CONVENIO
CONSEJO NACIONAL DE VIALIDAD
UNIVERSIDAD DE COSTA RICA

**PROGRAMA DE MANTENIMIENTO
RUTINARIO DE CARRETERAS**

**INFORME DE AUDITORIA
PLANTA COMESA - VIRILLA
15 FEBRERO, 2000**

Figura No. 1

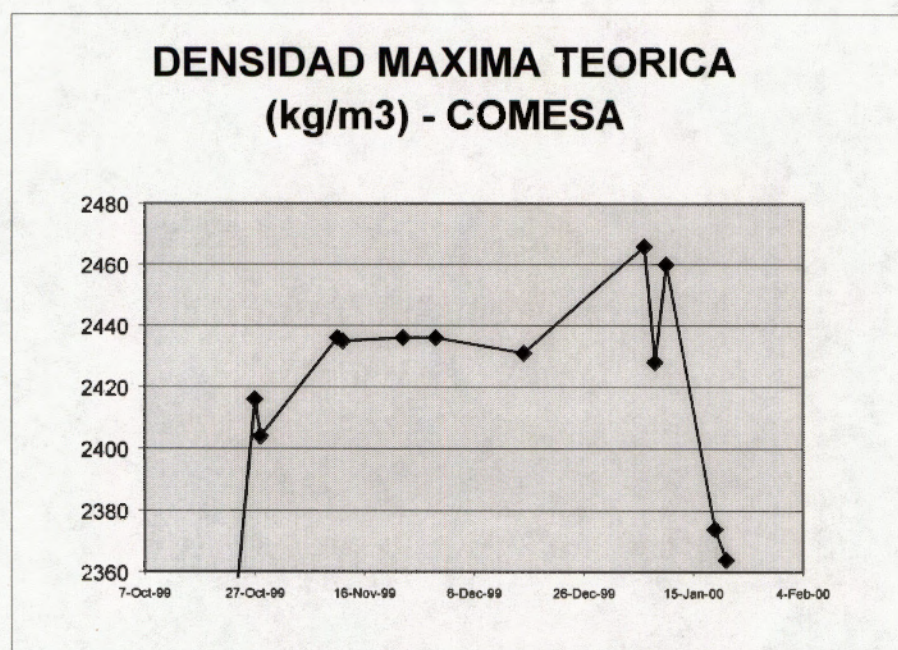
Adicionalmente, se presentan los resultados de variación histórica del parámetro de densidad máxima teórica. El seguimiento de este parámetro evidencia una variación alta, lo cual se asocia con el cambio en las propiedades del agregado de diseño (material de chorro) y cambios en dosificaciones de la fórmula. Este seguimiento se puede ver en la Figura No. 1
